FT サドル構造変更の件

件名	FT サドル構造変更の件	発行日付	2018年10月4日
		〒819-0192 福岡県福岡市西区今宿東1丁目1番1号 三菱電機 FA 産業機器株式会社 TEL 092-805-3400

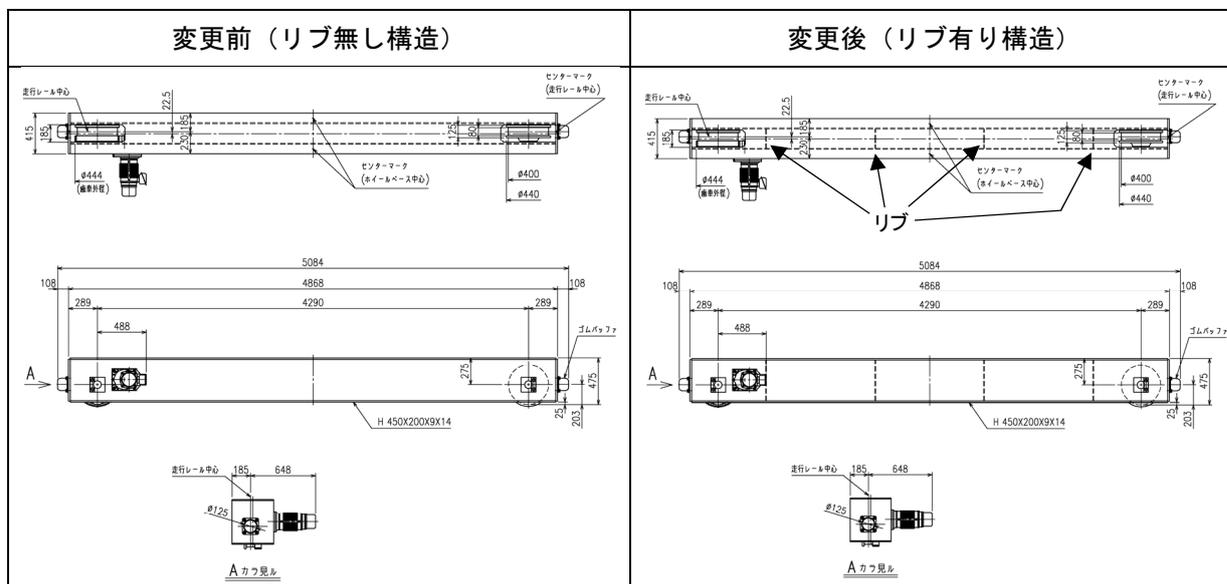
1. 変更内容
 H 形鋼使用の FT サドル内部にリブを追加する。
 (弊社ホームページ掲載図面の更新)
2. 対象
 シングル・ダブルタイプ下記 7 機種
 ① FT-15022S
 ② FT-20022S
 ③ FT-10030W
 ④ FT-15026W
 ⑤ FT-15030W
 ⑥ FT-20024W
 ⑦ FT-20028W
3. ホームページ掲載図面(外形寸法図・CAD データ)変更時期
 2018 年 10 月中頃
4. 変更理由
 溶接ひずみ対策
5. 変更点

上記の通りサドル内部にリブを追加します。
 外形寸法に変更はありません。
 リブの詳細位置は CAD にてご確認願います。
